VOORGEVEL
Nieuwe toestand
SCHAAL 1/50 OP A3 FORMAAT

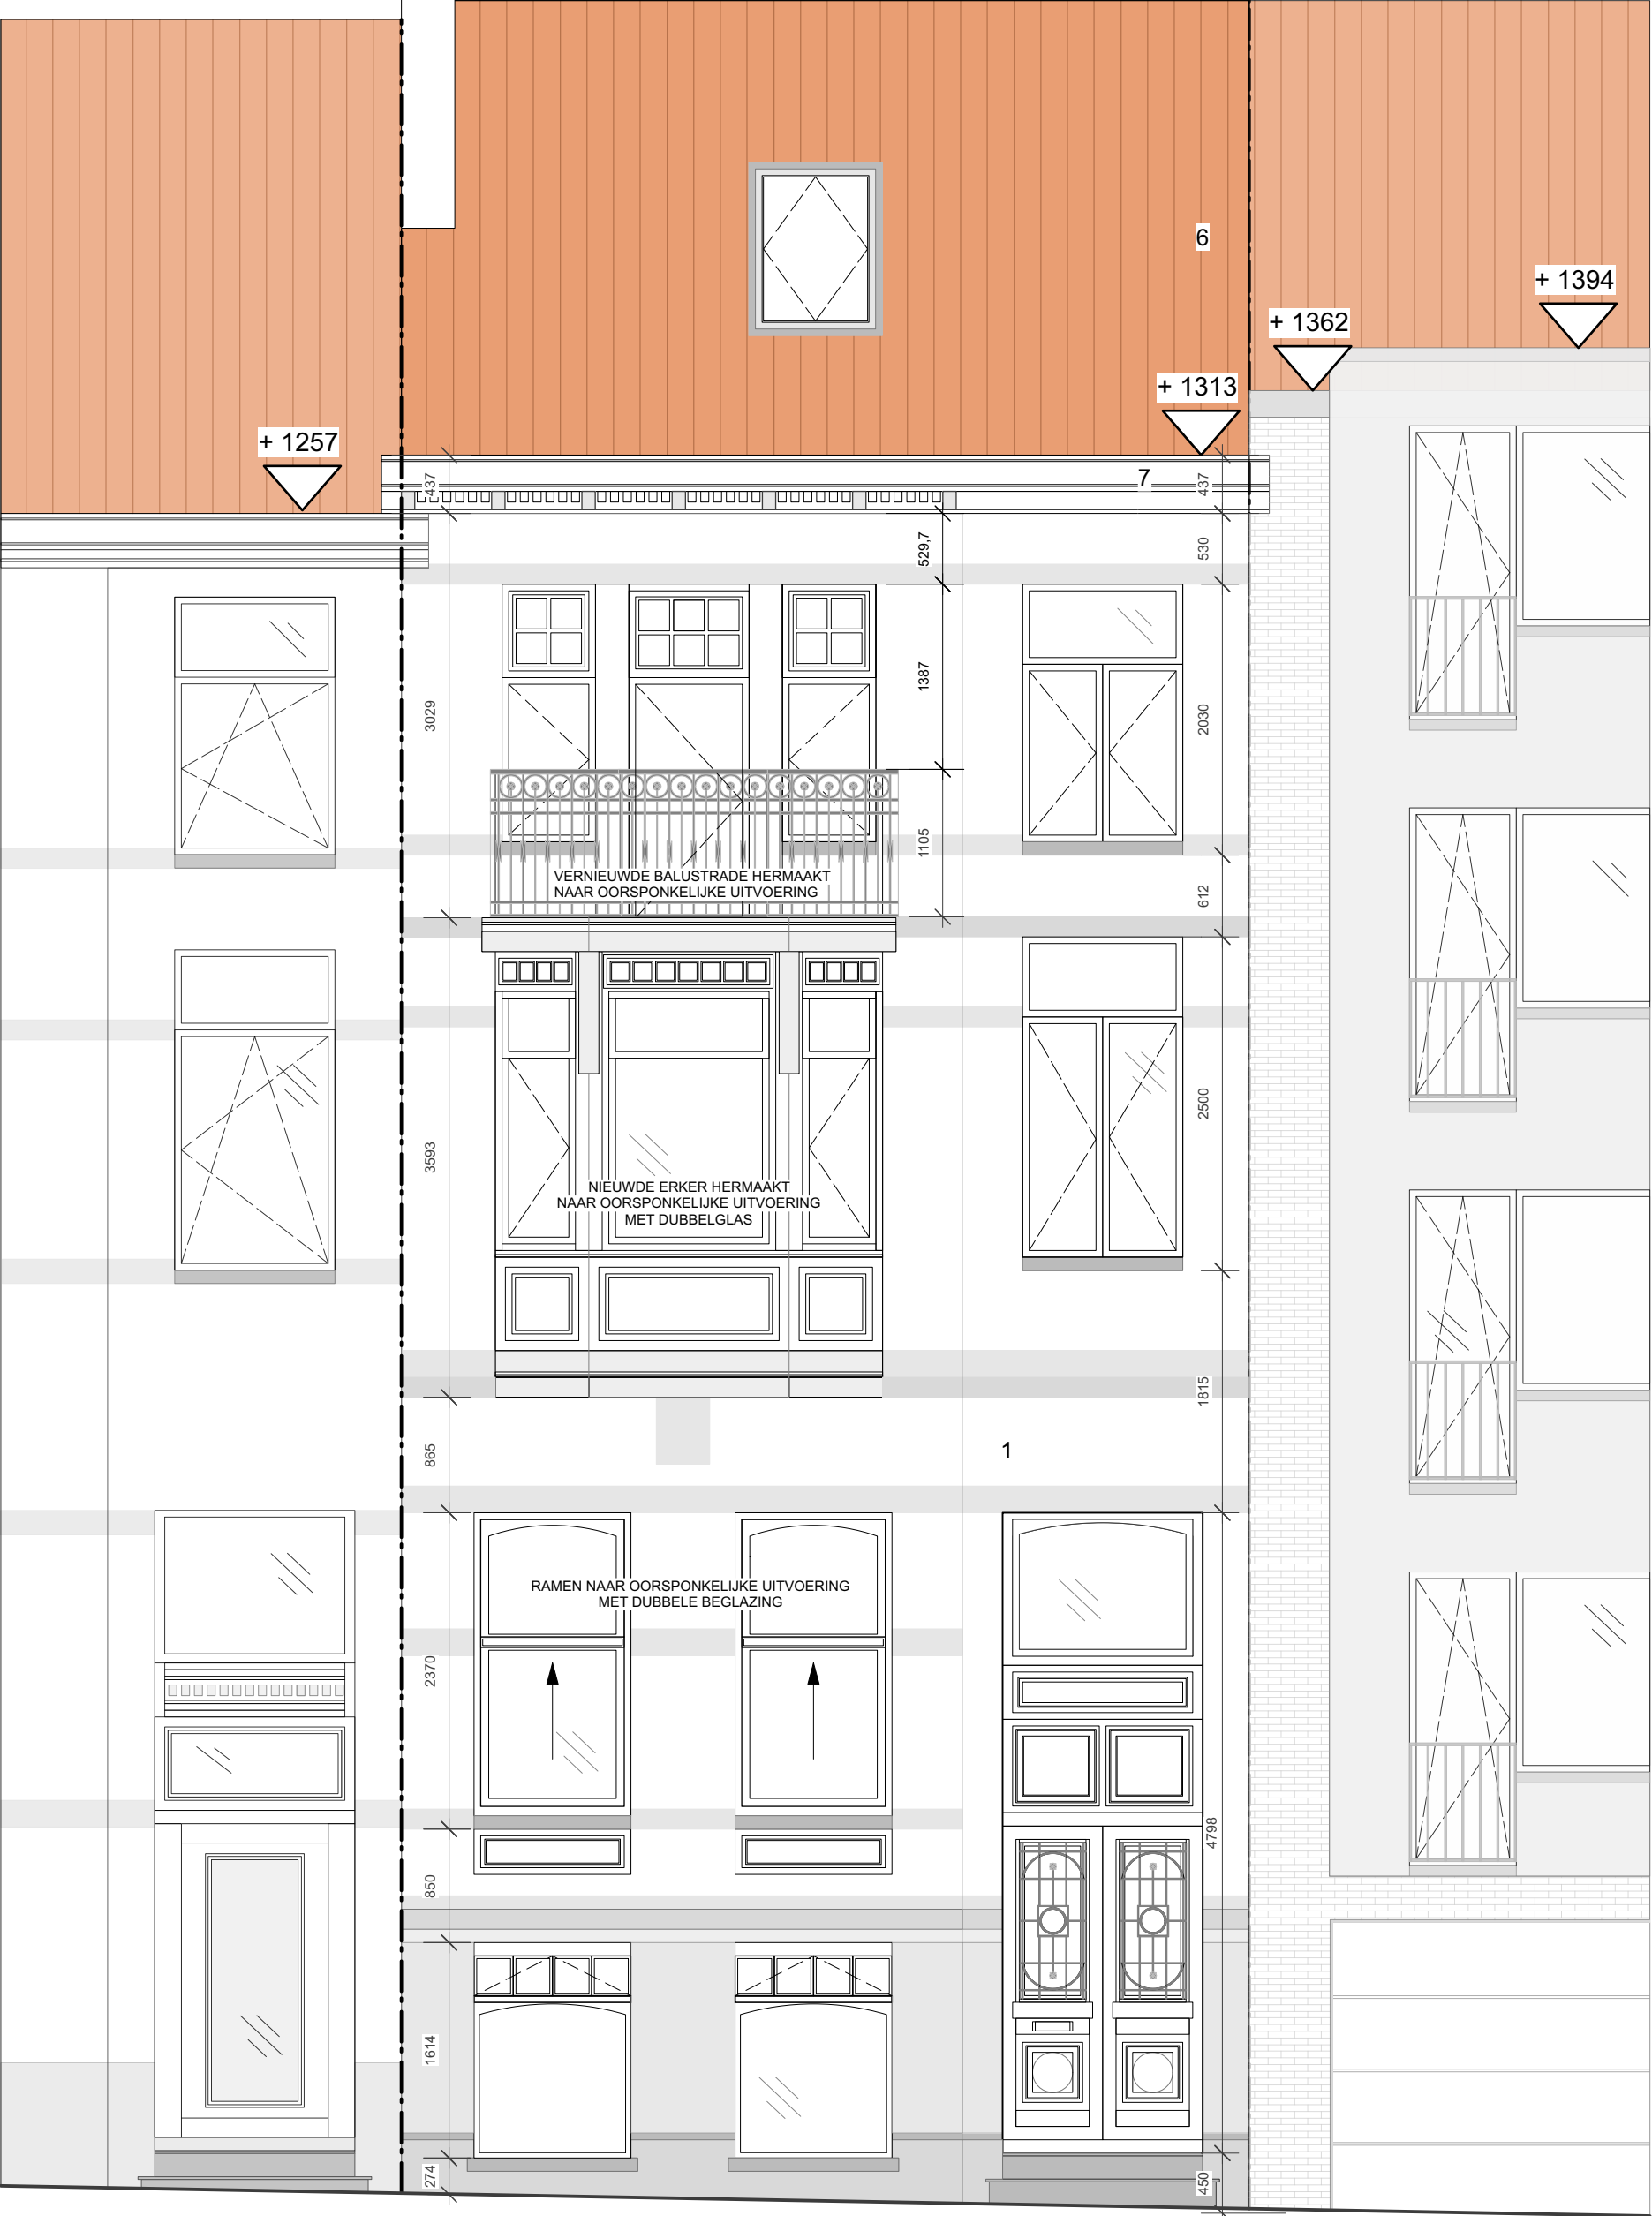
Erfgoed:
Verluchtingsroosters aan de straatzijde (in de gevel of zichtbaar in het schrijnwerk) zijn niet aanvaardbaar.
De afwijking dient te worden gemeld in de startverklaring.
De EPB-eisen voor de rest van het gebouw blijven van toepassing.

ZIE BIJZONDERE
VOORWAARDE(N)
